Doc No. FRO-TA-0070/REV.4

第16回 特定兼用キャスクの設計の型式証明等に係るヒアリング
(2021年6月24日)

発電用原子炉施設に係る特定機器の設計の型式証明申請 (審査会合コメント回答)

日立GEニュークリア・エナジー株式会社

1. 1 コメント回答(コメントNo.10)

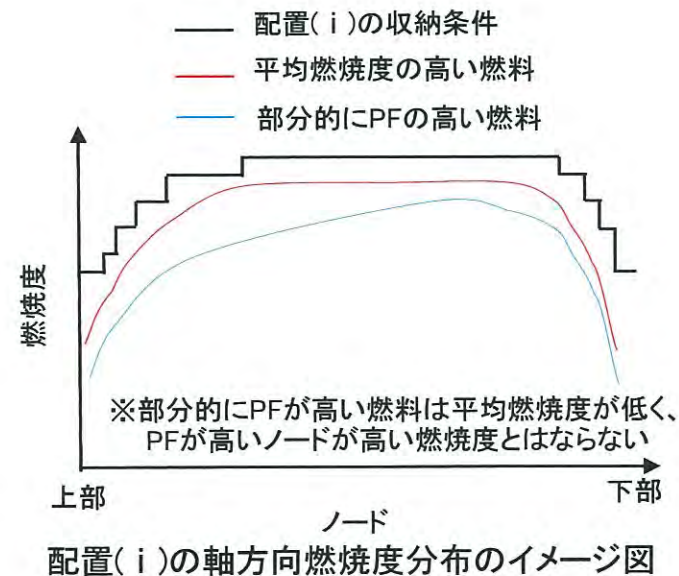
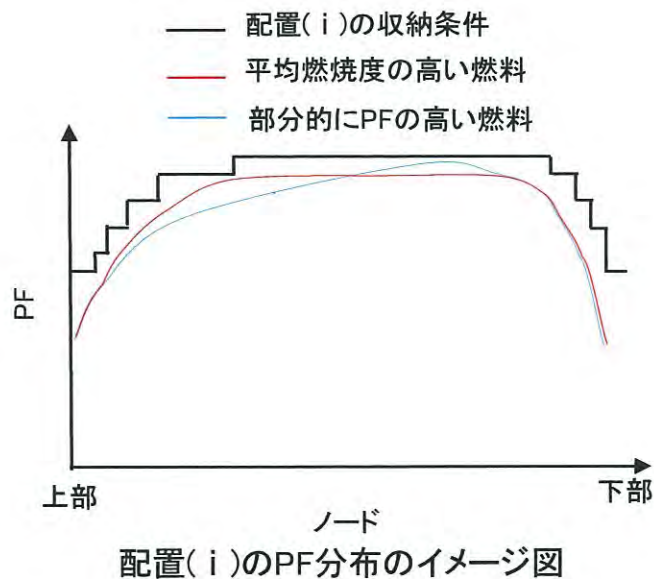
No.	受領日	コメント内容	該当条文	コメント回答	対応状況
9	2020/8/6 審査会合	地震時の評価について、トランニオンの固定方法の適用範囲を示すこと	第四条	設置方法⑤について、特定兼用キャスクはトランニオンを介して貯蔵架台に支持される。兼用キャスク告示の地震力が作用してもトランニオンがおおむね弾性範囲に留まることを評価条件とする。 【詳細は、資料3-1に示す】	次回審査会合 で回答
10	2020/8/6 審査会合	特定兼用キャスクの評価で示されている使用済燃料体の燃焼度と電力事業者の管理値には、燃焼度計算に用いる計算機プログラムの違いによる差異が生じるため、特定兼用キャスクへの使用済燃料集合体の収納体数等の収納条件検討における、この相違への考慮の考え方を説明すること	第十六条 遮蔽、除熱	使用済燃料の軸方向燃焼度分布は、事業者が炉心解析コードで評価した値である。崩壊熱量、線源強度等を計算する燃焼解析コードでは、入力条件やオプション設定の初期濃縮度、ウラン重量、核データの断面積ライブラリ等において、保守的な崩壊熱量、線源強度になるように設定しているため、入力条件としての燃焼度については、炉心解析コードの計算誤差は入力条件に取り込んでいない。その保守性は確認している。 【詳細は、資料1-4に示す】	次回審査会合 で回答
11	2020/10/5 審査会合	貯蔵時の設置方法②(よこ置き)で使用する貯蔵用緩衝体の説明方針について、貯蔵用緩衝体の評価条件として、輸送用緩衝体の条件を用いる場合には、その適用性について、定量的に説明すること	第四、 十六条	貯蔵時の設置方法②(よこ置き)でHDP-69BCH(B)型の両端に装着する貯蔵用緩衝体は、地震力によって特定兼用キャスクの安全機能を損なわないことを確認した加速度及び荷重以下となることを貯蔵用緩衝体の設計条件とする。この時の加速度及び荷重は、輸送用緩衝体も同じ値である。また、貯蔵用緩衝体を装着することによる除熱機能への影響は、輸送用緩衝体の条件で評価し、除熱機能の設計基準を満足することを確認している。 【詳細は、資料1-5、3-2に示す】	次回審査会合 で回答

HDP-69BCH(B)型は3つの燃料収納条件を設定している。そのうち、配置(i)、(iii)は、収納条件とする使用済燃料の軸方向燃焼度分布を保守的^{*1}に設定しており、軸方向燃焼度分布の確認は不要である。

一方、配置(ii)では、使用済燃料プールに保管されている使用済燃料 の軸方向燃焼度分布を調査し、その調査結果から、一部の燃焼度の高い燃料が収納対象外となるものの、配置(i)、(iii)よりも合理的に収納できる使用済燃料の軸方向燃焼度分布を設定した。そのため、特定兼用キャスクへの収納時において、事業者によって軸方向燃焼度分布は確認されるものとした。なお、設定した軸方向燃焼度分布が包含されない使用済燃料については、HDP-69BCH(B)型の収納対象外とする。

注記1*: 調査対象の全ての使用済燃料の軸方向燃焼度分布を包絡でき、かつ各ノードの燃焼度と平均燃焼度の比(ピーキングファクタ:PF)の分布とした場合でも包絡できる収納条件とした(下図参照)。

○設置方法②で使用する貯蔵用緩衝体の設計成立性の説明方法(1)

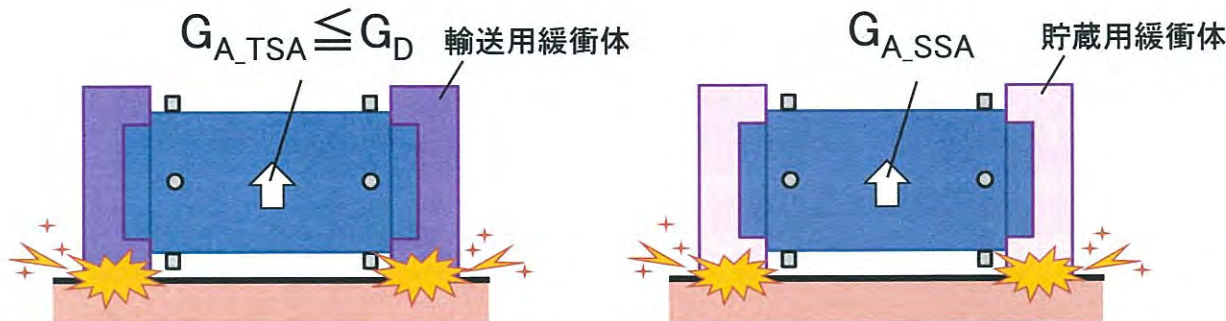
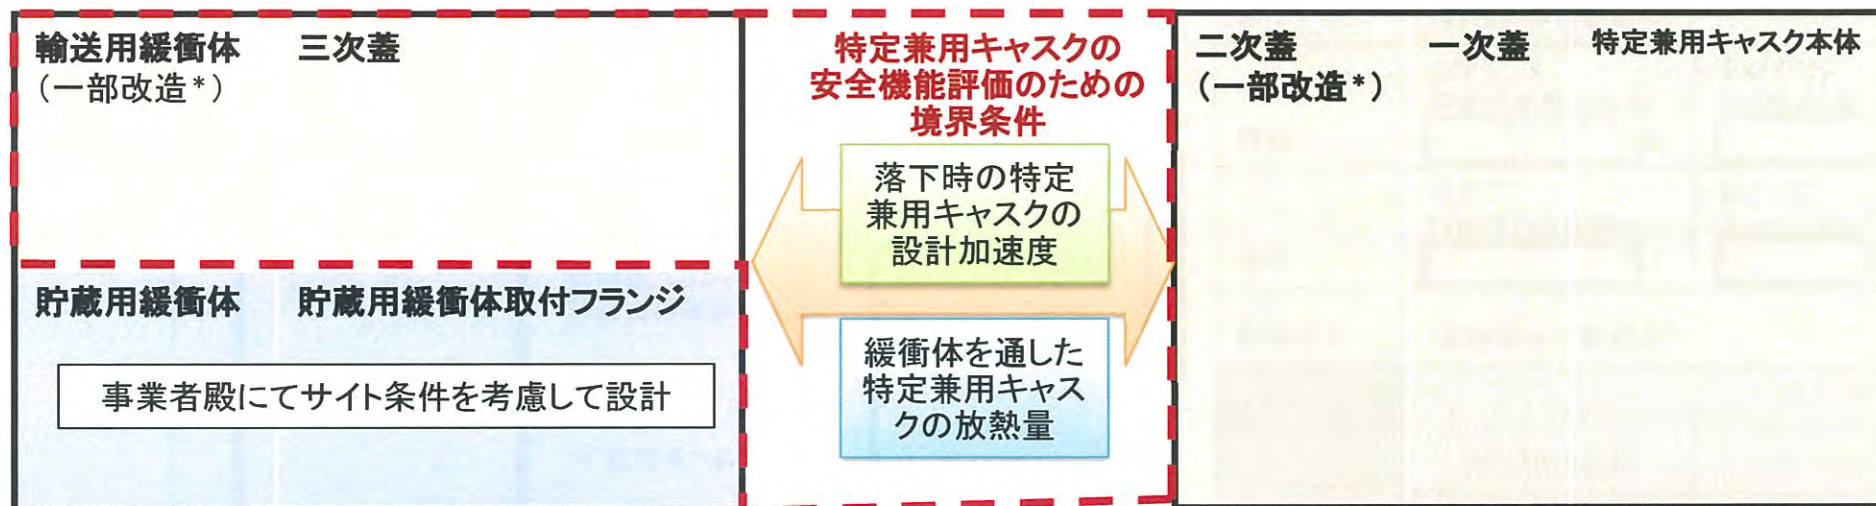
12	2020/10/5 審査会合	貯蔵時の設置方法②について、貯蔵用三次蓋及びモニタリングポートカバープレートを有する構造とする場合には、具体的な条件について説明すること	全般	貯蔵時の閉じ込め機能に必要な一次蓋及び二次蓋の取付け用ボルト、シール部に使用する金属ガスケット、輸送時の閉じ込め機能に必要な三次蓋及びモニタリングポートカバープレートの取付け用ボルト、シール部に使用するリングについては、特定兼用キャスクの構成機器として分類する。	次回審査会合 で回答

No.	受領日	コメント内容	該当条文	コメント回答	対応状況
13	2020/10/5 審査会合	蓋部以外の特定兼用キャスクに使用する部品(金属ガasket、ボルト等)についても説明すること	全般	一次蓋、二次蓋、三次蓋取付け用のボルト、一次蓋及び二次蓋のシール部に使用する金属ガasket、三次蓋及びモニタリングポートカバープレートのシール部に使用するOリングについては、特定兼用キャスクの構成部品として分類する。	次回審査会合 で回答
14	2020/10/5 審査会合	周辺施設として分類する設備について、貯蔵用三次蓋、輸送用三次蓋等の設備も分類の考え方を再検討し説明すること	全般	輸送用三次蓋は、容器本体と一体となって外運搬時の閉じ込め機能を有することから特定兼用キャスクとして分類する。一方、貯蔵用緩衝体及び貯蔵用三次蓋については、特定兼用キャスクに取り付けて耐震機能を達成することから支持構造物と同じ周辺施設として分類する。なお、貯蔵用三次蓋は、閉じ込め機能を有しないため、貯蔵用緩衝体取付用フランジに名称変更する。型式証明申請では、輸送用緩衝体と三次蓋(一部改造)を装着した状態での放熱量、設計加速度を、事業者がサイト条件を考慮した上で貯蔵用緩衝体及び貯蔵用緩衝体取付用フランジを設計する際に満足すべき境界条件として申請する。なお、設置変更許可では設計方針に変更がないこと、設工認申請では、貯蔵用緩衝体及び貯蔵用緩衝体取付用フランジの詳細設計を、事業者からの申請に含めていただくものとする。	次回審査会合 で回答
15	2020/10/5 審査会合	型式証明で申請する設置方法について、設置方法②及び設置方法⑤(よこ置き)における貯蔵架台の具体的な固定方法を説明すること	全般	設置方法②は、貯蔵用緩衝体等の装着により蓋部が金属部に衝突しない方法で申請し、貯蔵架台は地盤によって十分に支持されることを要しない。設置方法②は、特定兼用キャスクの両端に貯蔵用緩衝体を装着していることから、仮に特定兼用キャスクが転倒しても安全機能が損なわれることはないため、貯蔵架台及びトラニオンの固定を要しない。一方、設置方法⑤(よこ置き)は、基礎等に固定する方法で申請し、貯蔵架台は、基礎ボルト等により基礎に支持され、基礎は地盤の十分な支持が期待されることを前提条件とする。特定兼用キャスクはトラニオンを介して、貯蔵架台に固定され、トラニオンが健全である限り転倒することはない、特定兼用キャスクの安全機能が損なわれることはない。	次回審査会合 で回答

$$Q_{TSA} \leq Q_{SSA}$$

型式証明では、最も厳しい輸送荷姿の放熱量を貯蔵用緩衝体の条件とする。

設置(変更)許可申請では、緩衝体装着時の放熱量を輸送荷姿以上とする設計方針であることを確認いただく。

$$G_{A_{SSA}} \leq G_D$$

型式証明では、転倒時の衝撃加速度が輸送荷姿での設計加速度*1以下となる設計とする。

○臨界解析の燃料条件と保守性の考え方¹⁾

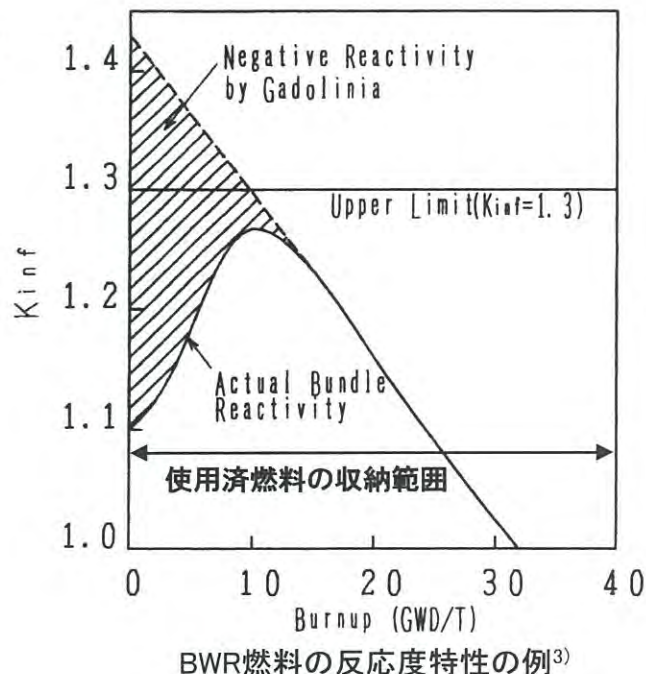
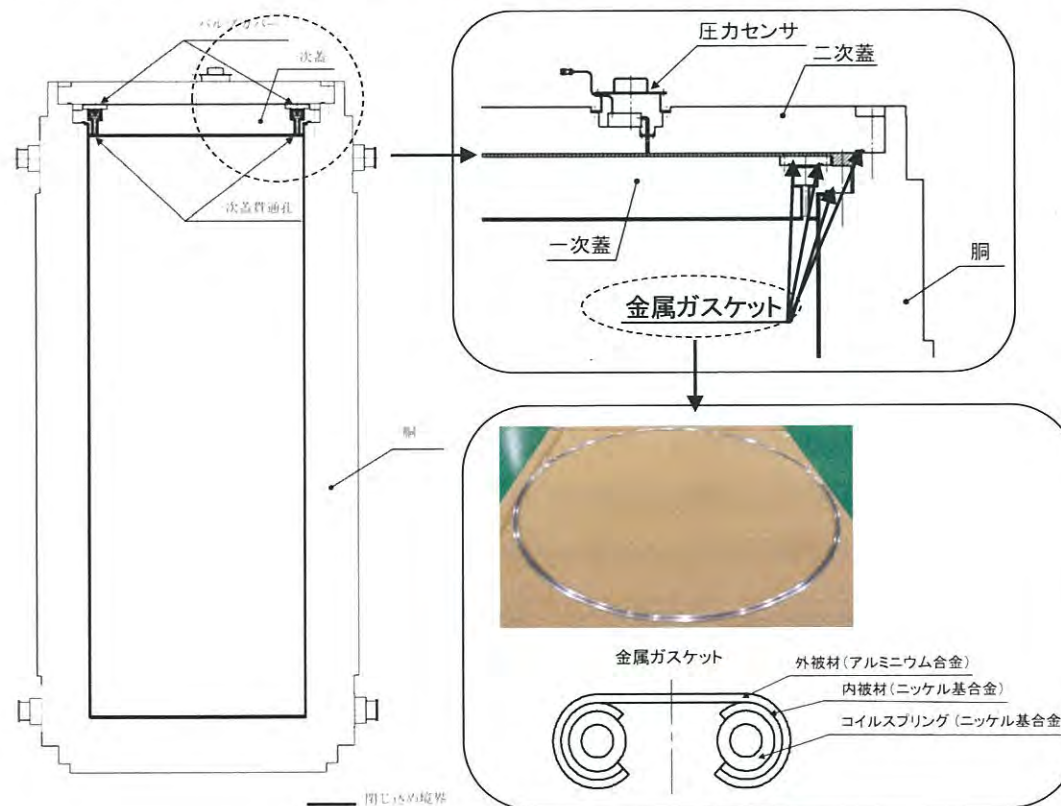
No.	受領日	コメント内容	該当条文	コメント回答	対応状況
16	2020/10/20 審査会合	臨界等の安全機能に係る評価について、前提としている評価条件の考え方について説明すること。また、過度に保守性を持たせている理由についても説明すること	第十六条	HDP-69BCH(B)型は、収納できる使用済燃料の条件として、燃焼度は上限のみ設定している。臨界防止の観点では、燃焼度の上限値より小さい燃焼度で反応度のピークが存在する。したがって、対象となる使用済燃料の反応度が最も高くなる条件を包絡できる燃料モデルで評価を実施する。また、IAEA輸送規則の要件も踏まえて、十分に保守性のあるモデルで臨界解析を実施する。 【詳細は、資料1-3に示す】	次回審査会合 で回答
17	2020/10/20 審査会合	閉じ込め機能の設計方針について、60年間の設計貯蔵期間経過時の一次蓋と二次蓋間の圧力が大気圧まで低下すると設定している理由を説明すること。また、閉じ込め監視機能の成立性について説明すること	第十六条	一次蓋と二次蓋の蓋間の圧力を測定する圧力センサを設置できる設計とすることにより閉じ込め機能を監視する。蓋間の容積は、特定兼用キャスク内部の容積より十分に小さく、一次蓋から漏えいが生じ、蓋間圧力が大気圧まで低下しても、特定兼用キャスク内部の圧力は大気圧を超えることはない。仮に蓋間の圧力が低下した場合には、再充填することで、蓋間圧力は大気圧以上に回復できる設計としている。特定兼用キャスク内部が負圧を維持できるように、使用する金属ガスケットが確保可能な密封性能(金属ガスケットの設計漏えい率)は、設計貯蔵期間経過後も大気圧以下であるものとする。 【詳細は、資料1-6に示す】	次回審査会合 で回答
18	2020/10/20 審査会合	緩衝体の経年変化の影響を考慮しても特定兼用キャスクの基準適合性を確保できるとする設計方針について、申請範囲の再整理結果を踏まえて、考え方を説明すること	第十六条	緩衝体は、外運搬するために必要な機器、あるいはそれを例にした周辺施設としていることから、緩衝体の経年変化の影響については、後段の型式指定の申請の外運搬規則への適合性の中でご説明する。	次回審査会合 で回答

- ・HDP-69BCH(B)型への使用済燃料の収納条件は、燃焼度の上限値以下であることとしているため、上限値以下の燃焼度であれば、低燃焼度の燃料も収納できる仕様としている。
- ・除熱機能及び遮蔽機能の観点では燃焼度が最も高い条件が厳しいが、臨界防止の観点では、燃焼度の上限値より小さい燃焼度で反応度のピークが存在する。したがって、対象となる使用済燃料の反応度が最も高くなる条件を包絡できる燃焼を考慮しない燃料モデルで評価を実施する。
 乾燥時: 水のない状態ではガドリニアの中性子吸収効果を期待できないことから、燃焼度0 GWd/t(燃焼を考慮しない) の燃料モデルで評価
 冠水時: ガドリニアの中性子吸収効果を考慮し、反応度のピークを包絡できる燃料モデル(ガドリニアクレジットモデルバンドル)で評価
- ・なお、放射性物質安全輸送規則(IAEA輸送規則)より、燃焼度を考慮した場合、収納の前に未臨界度の測定が必要とされており、臨界防止機能は、他の安全機能よりも厳密な安全管理を要求されている。以上より、特定兼用キャスクの臨界解析は、十分に保守性を持たせた燃料モデルで解析を行う。
